**Zeitvertrag Lieferung und Montage von Fahrradständern  
RPA-Nr. KOB 2017/0947**

**Kosten eingereicht:                      570.600,-€ (Netto)                      679.014,-€ (Brutto)**

## Fahrradständer und Absperrelement, Modell „Gotik“

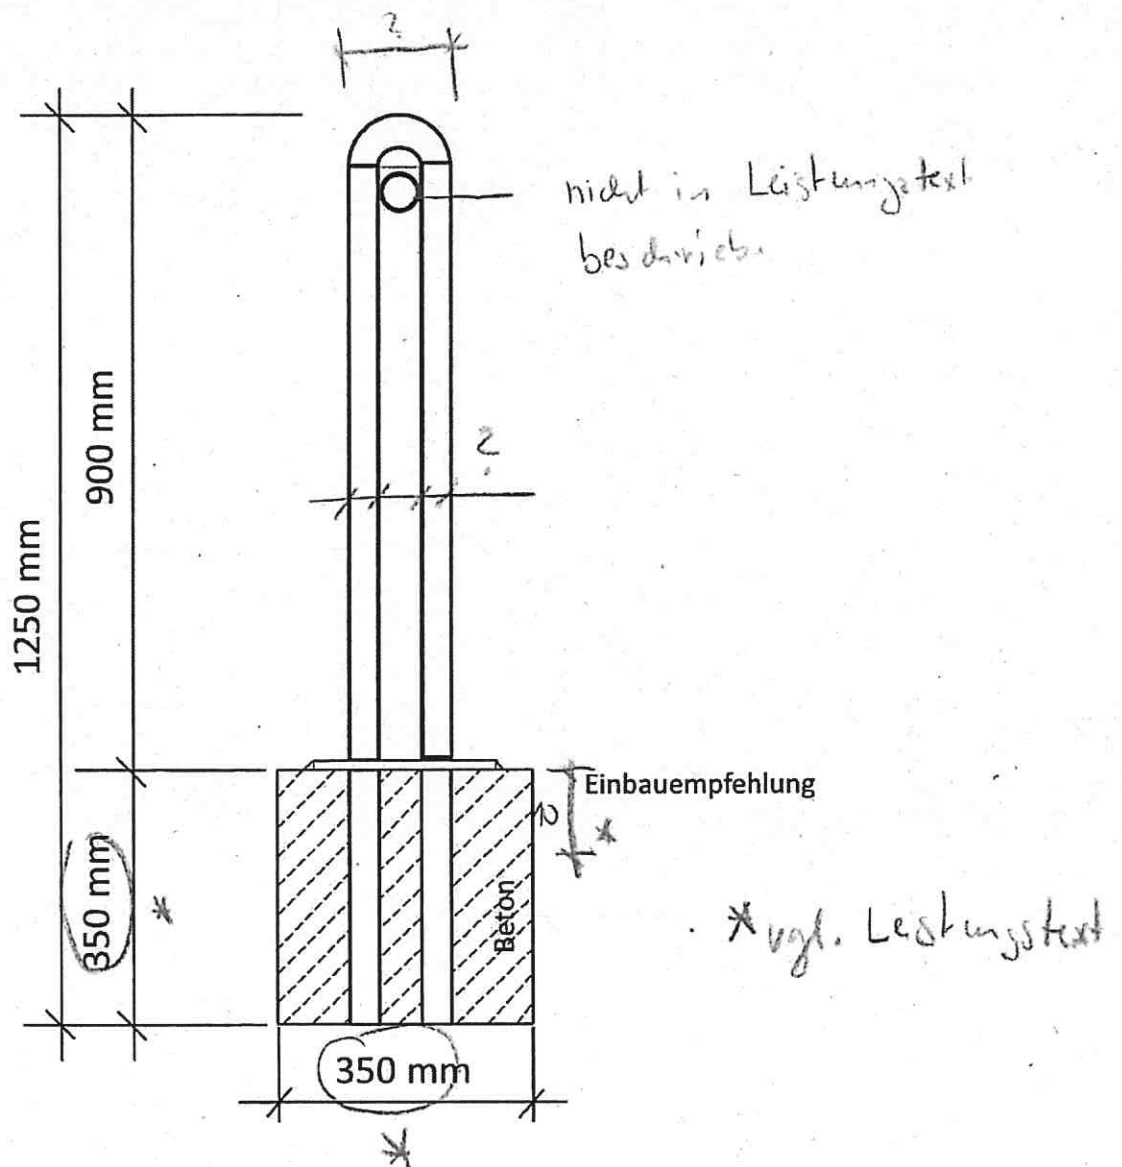
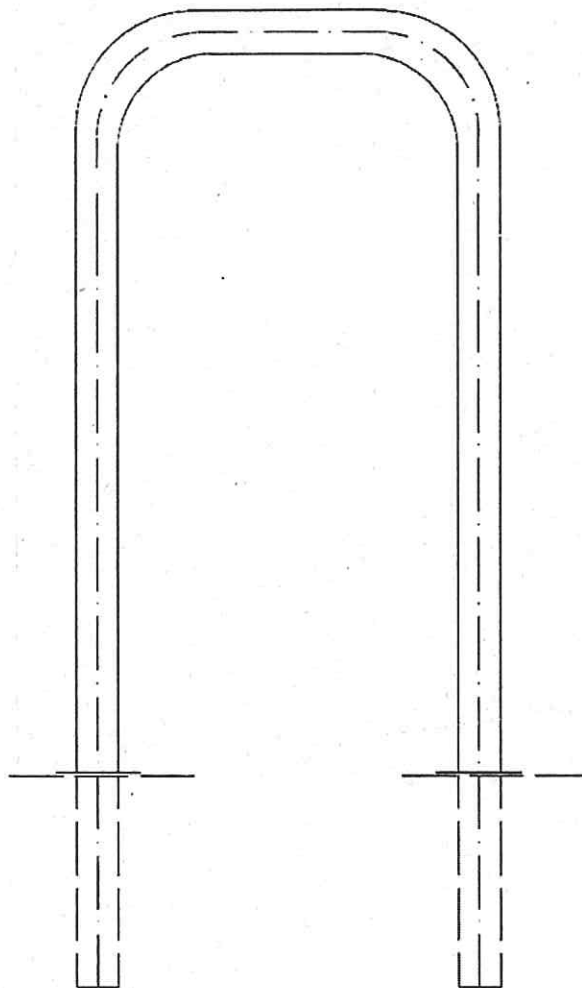
Mit Datum 16.05.2018 wurde u. a. der Leistungstext sowie die Zeichnungen für den Fahrradständer Modell Gotik vorgelegt. Diese sind nicht widerspruchsfrei. So sind beispielsweise unterschiedliche Rohdurchmesser und unterschiedliche Fundamentabmessungen angeben. Hier besteht erhebliches Potential für Nachträge und damit verbundene Mehrkosten. Ich empfehle diesbezüglich die Verdingungsunterlagen nochmals zu überarbeiten. Gleichzeitig verweise ich auf meine Hinweise zu den vorangegangenen Vergabeverfahren in gleicher Sache.
